# 监 理 检 查 记 录 表

工程名称：兰考万华禾香板业 8.75MWp 屋顶分布式光伏发电项目 编号：LKWH-ZHJL-JCJL-012

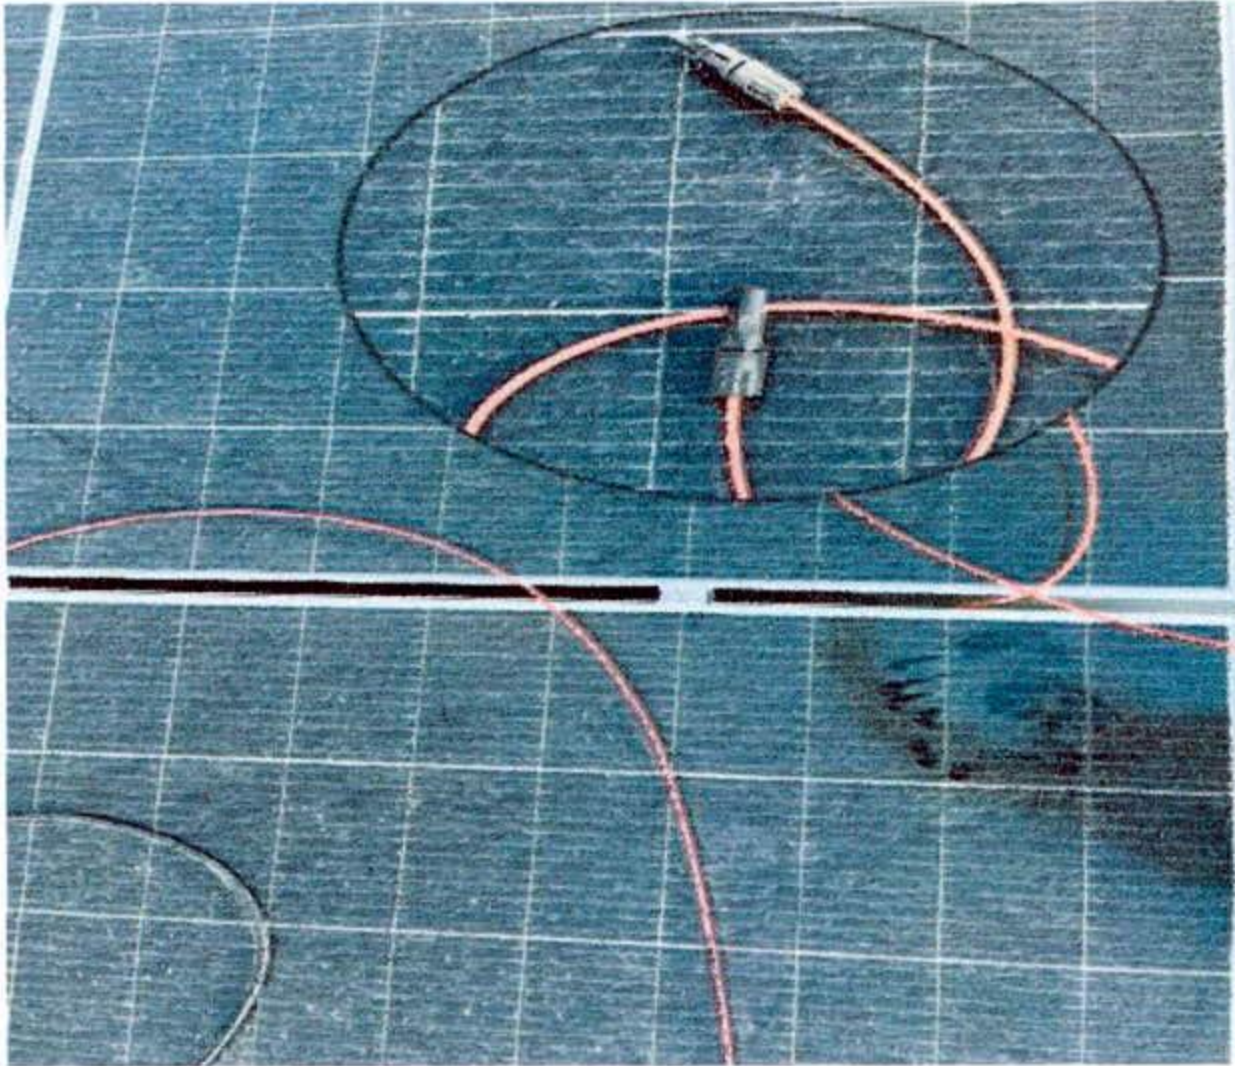
| 存在问题      | <div>  </div> 左巡视角钢切割<br>发现问题临时用电未采用三级配电系统，二级漏电保护。 |                 |                |
| 整改要求      | 采用三级配电系统，及二级漏电保护                                                                                                                      |                 |                |

| 整改情况      | 已整改<br>整改负责人：朱清 日期：2023.3.1                                                                                                           |                 |                |
| 复查意见      | 已整改合格<br>复查人：王相才 日期：2023.3.1                                                                                                          |                 |                |
